COMUNE DI CAMPONOGARA

OGGETTO: progetto di "Razionalizzazione della rete di alta tensione nelle aree di Venezia e Padova" presentato da Terna rete Italia s.p.a. - prime osservazioni ai sensi dell'art. 24 D.lgs. 152/2006

Razionalizzazione della rete elettrica di alta tensione nelle aree di Venezia e Padova

OSSERVAZIONI Prime indicazioni

Stralcio tavola "Corografia area di intervento Malcontenta/Fusina "C" – Interventi previsti (progetto procedura 2008)

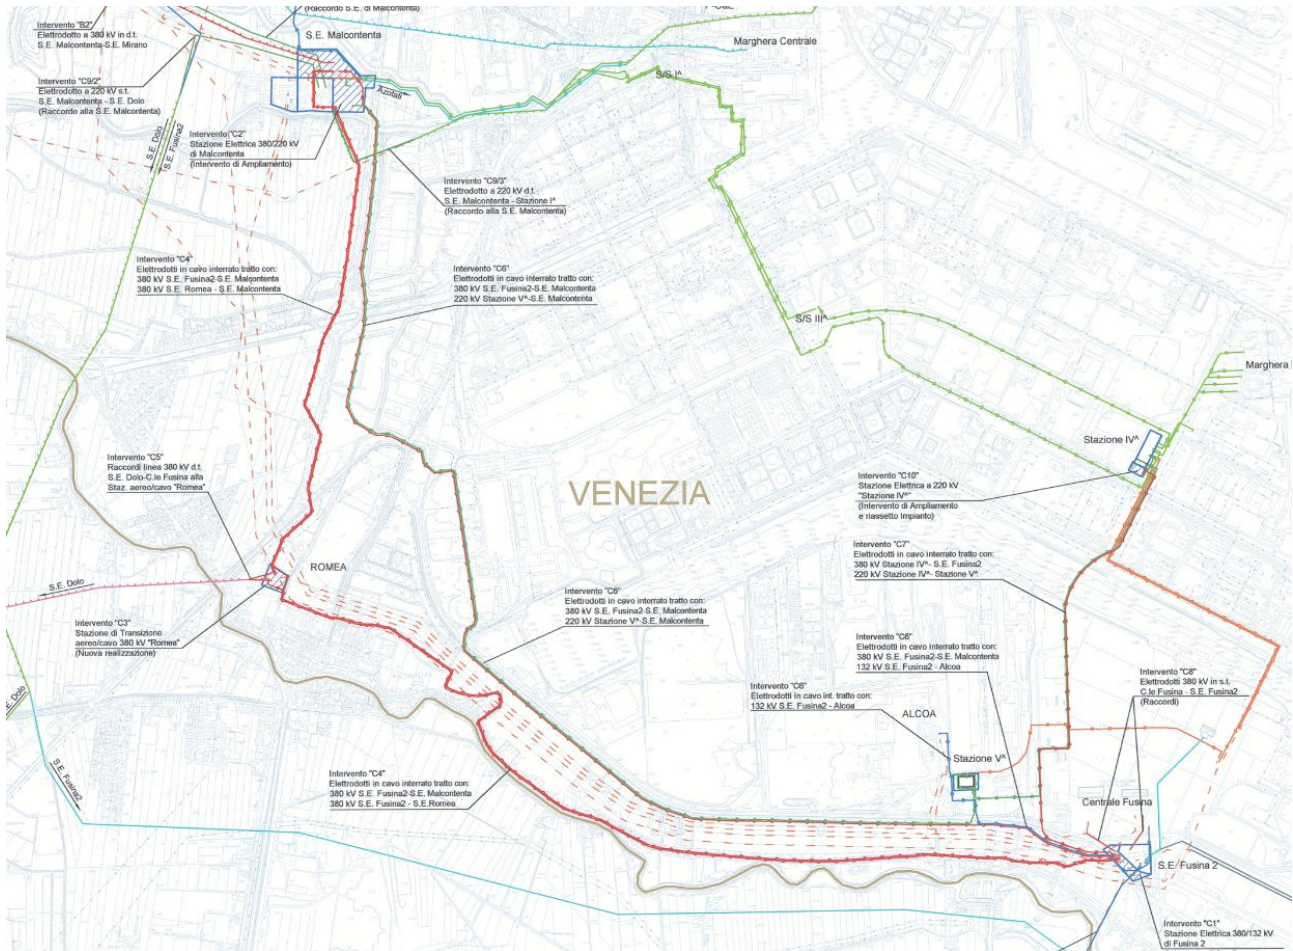
Va ricordato che il progetto presentato nel 2008, sempre relativo alle tratte Dolo-Camin e Fusina – Malcontenta, prevedeva la realizzazione delle seguenti linee a 380kV in cavo interrato (evidenziate nella immagine di seguito riportata):

Nel caso del SIA in oggetto, Terna avrebbe potuto individuare nell'asse "infrastrutturale" dell'idrovia il sedime per la realizzazione della linea elettrica in cavo, atteso che oggi tecnologicamente è possibile utilizzare la tecnologia del cavo estruso XLPE, così come avviene in tutto il mondo (Italia compresa).

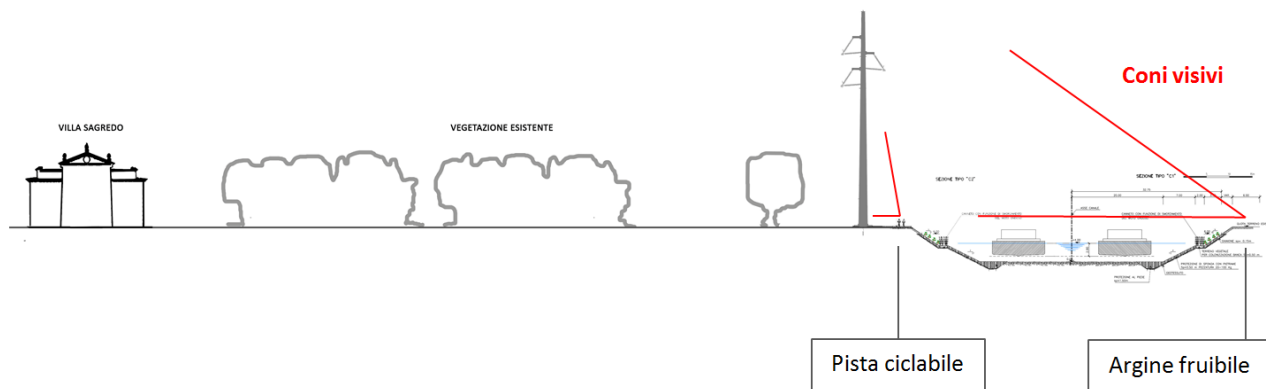
Rispetto alle mitigazioni paesaggistiche proposte per Villa Sagredo, si ritiene importante sottolineare come Terna non affronti le seguenti questioni fondamentali dal punto di vista paesaggistico:

- è stato verificato solo il livello di interferenza che il progetto genera rispetto a chi fruisce il Bene, ovvero il suo proprietario e gli ospiti della villa (ristorante e convegni), non anche rispetto a chi fruisce il Bene da un'area pubblica, come ad esempio l'idrovia. Il fotoinserto elaborato dal punto di ripresa S14a, elaborato da Terna, ne è l'esempio. Il paesaggio, infatti, deve essere interpretato come "campo" e "controcampo";

Se le misure mitigative possono in qualche modo, appunto, mitigare la visione dell'elettrodotto da parte di chi fruisce il Bene, dall'altra tali mitigazioni sono ininfluenti per la popolazione che, percorrendo gli argini dell'idrovia e la viabilità esistente, può osservare la villa che è un Bene pubblico (altrimenti non sarebbe tutelata).
